# COMUNE DI CELLINO ATTANASIO

### Deliberazione Numero 33 del 16-10-2019

Oggetto: RICHIESTA ALLA SOCIETA' TERNA RETE ELETTRICA NAZIONALE SPA - MODIFICA TRACCIATO LINEA ALTA TENSIONE SU TERRITORIO COMUNALE

Riassetto della rete a 380 kV e a 132 kV in Provincia di Teramo  
 BOOK SOPRALLUOGO CTVA MARZO 2019

**Punti di stop su ortofoto**

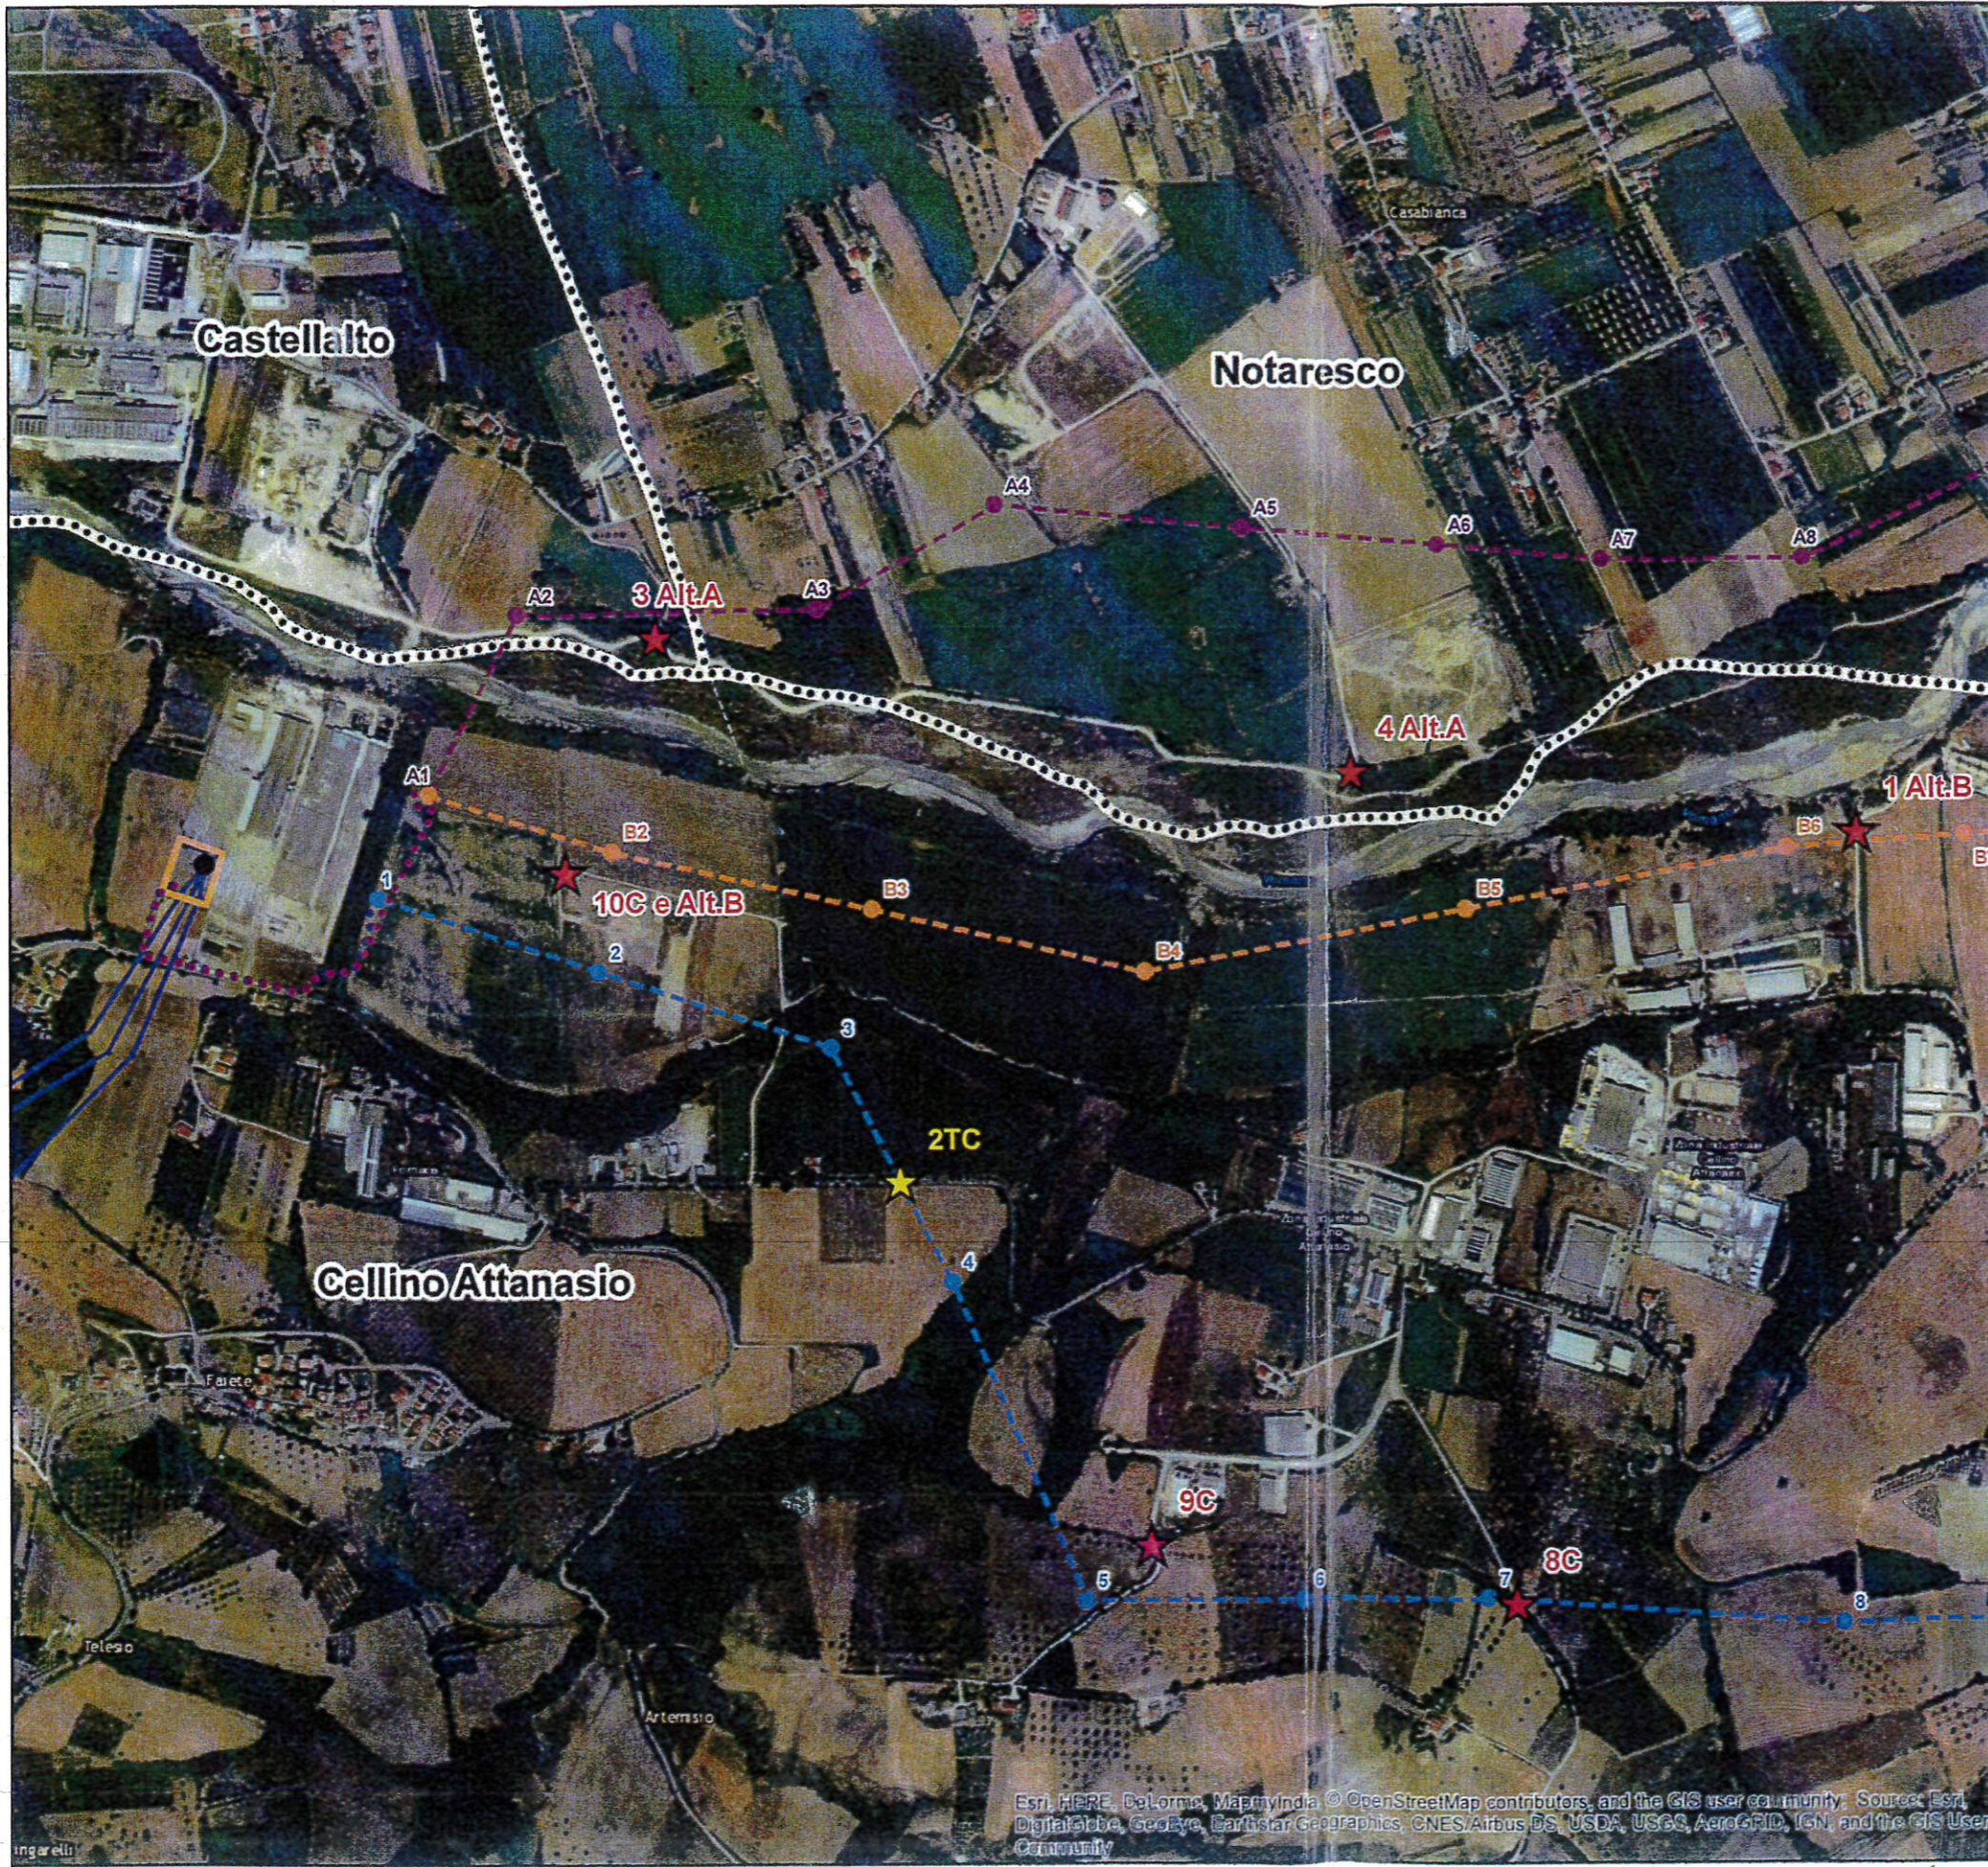
**VISTA** la documentazione depositata presso codesto comune, dalla società Terna SpA con prot. 28/01/2019 nella quale si evince una triplice ipotesi di tratto del tracciato del costruendo elettrodotto che attraversa il territorio del comune come da planimetria allegata che è parte integrante del presente atto e contraddistinti dai colori viola, arancio (nel rispetto della legge Galasso) e celeste;

2. di essere contrario al tracciato contraddistinto con la colorazione celeste;
3. di non osteggiare ( pur ribadendo la contrarietà all'attraversamento della linea terna sul territorio di Cellino Attanasio ) le altre due ipotesi di tracciato di colore arancione (nel rispetto della legge Galasso) e di colore viola, entrambi riportati nell'allegata planimetria, che è parte integrante del presente atto, in quanto i due tracciati permetteranno di avere:

- minore consumo del suolo (tema attualissimo nel contesto governativo);
  - il non attraversamento di aree collinari di elevato valore paesaggistico;

- il non attraversamento di aree instabili o con dissesti in atto;
  - il non attraversamento di aree sottoposte a vincolo archeologico;
  - il non attraversamento di zone artigianali e industriali;

- salvaguardia delle attività agricole e quelle strettamente relative es. iniziative agrituristiche presenti;

- minori costi per la collettività;
  - una maggiore distanza del tracciato dalla Centrale Edison stoccaggio che ricordiamo è un'attività ad incidente rilevante (L. 105/2015 e s.m.i.).
4. Inviare il presente atto alla Società TERNA SpA, al Ministero per lo Sviluppo Economico, al Ministero dell'Ambiente e alla Regione Abruzzo, affinché vengano recepite le osservazioni di cui al presente atto;
